**Forum mondial de l'harmonisation
des Règlements concernant les véhicules**

**Règlement n° 117 (Bruit de roulement et adhérence
sur sol mouillé des pneumatiques)**

Proposition de série 03 d'amendements au Règlement n° 117

Communication du Président et du Vice-Président du Groupe de travail du bruit¹

Figure 3
Zone de propagation – Discontinuités

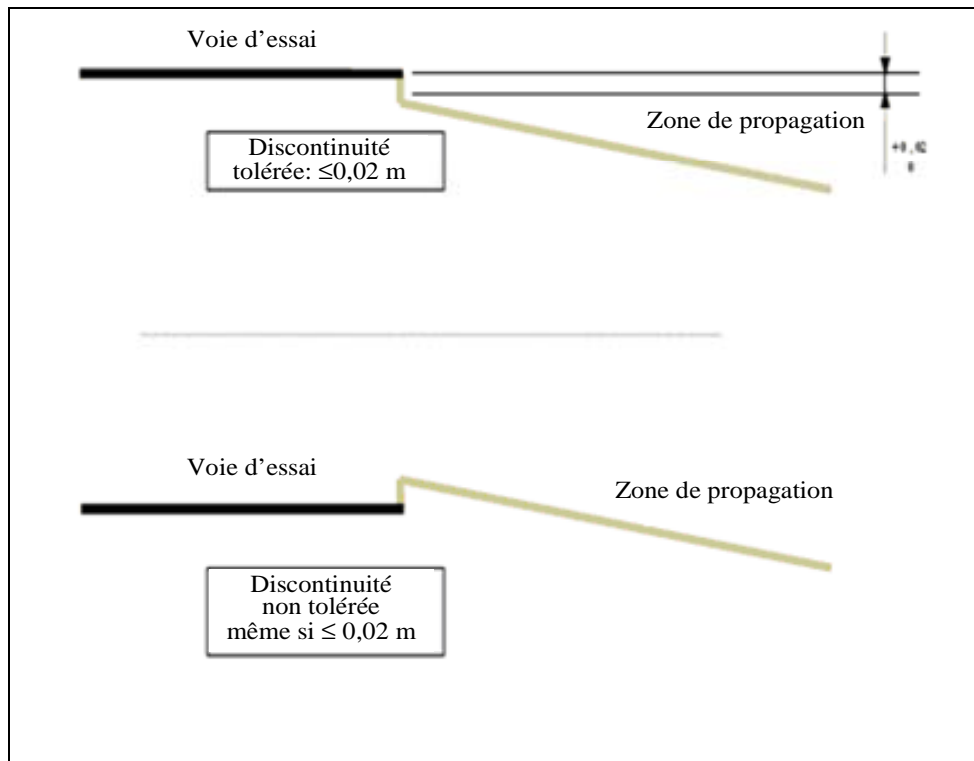
Les discontinuités entre la zone de propagation et la voie d'essai doivent être comprises entre 0 et +0,02 m. Les discontinuités négatives ne sont pas admises (voir la figure 3).

Figure 5
Exemple de disposition de points de mesure sur la piste d'essai pour $l = 40$ m

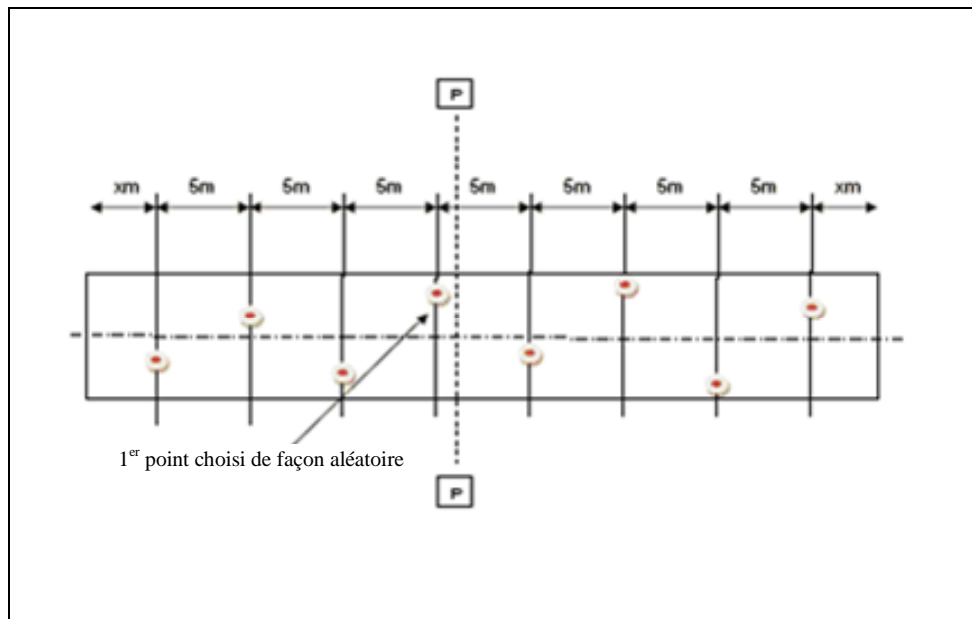
- a) Pour chaque critère, les propriétés doivent être établies aux points de mesure ci-après aux fins de la validation de la piste (voir le tableau 2);
- b) Lors du contrôle périodique de la piste (voir le tableau 2);
- c) Chaque mesure doit être prise sur toute la longueur de la voie d'essai, sur chacune des traces des roues, conformément au schéma de la figure 5 ci-après;
- d) En ce qui concerne l'absorption acoustique, la texture et la géométrie, le premier point de mesure doit être choisi aléatoirement sur l'un des côtés proches de la ligne PP'; les mesures suivantes doivent être prises à intervalles de 5 m en s'éloignant de l'axe de la ligne centrale de façon à couvrir toute la piste;

- e) Après que le terrain d'essai a été construit, effectuer quatre carottages, espacés de 10 m de préférence, dans la partie de la section d'approche de la voie d'essai sur laquelle les roues ne passent pas et tracer la courbe de granulométrie à partir des échantillons.
